## Avis Parc des Portes de Champagne II Les Essarts Le Vicomte / La Forestière

Complément de mon avis contre le Projet enregistré sous l'observation 23

Figure 15 : Principaux zonages écologiques autour du projet

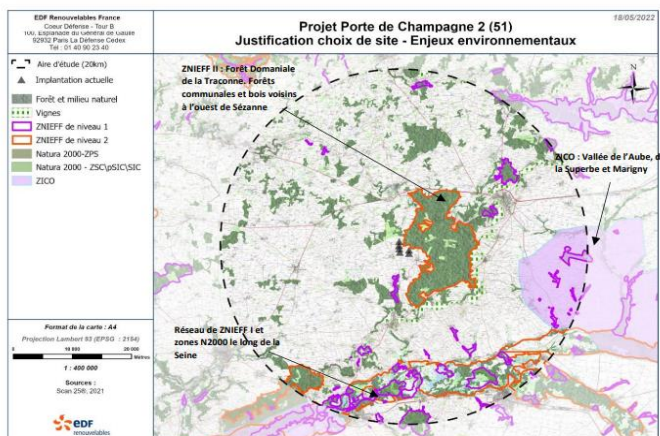
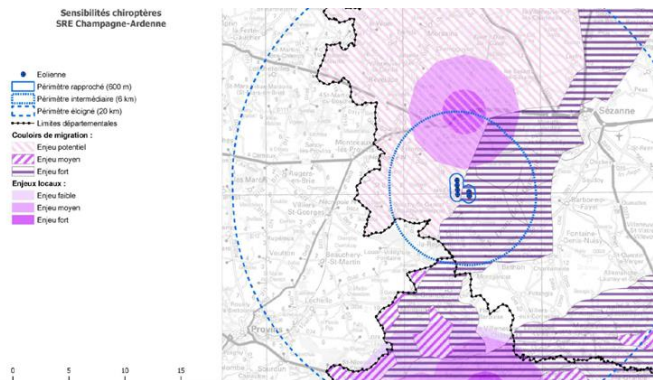
Ils expliquent clairement « EDF Re privilégie, dans sa prospection, l'évitement des zones à forts enjeux écologiques ». Et où se trouve le parc sur leur carte ? Au pied de la Forêt de la Traconne, classée ZNIEFF2 ! Heureusement encore qu'ils n'ont pas eu l'intention de mettre le parc au milieu de la forêt !!!!
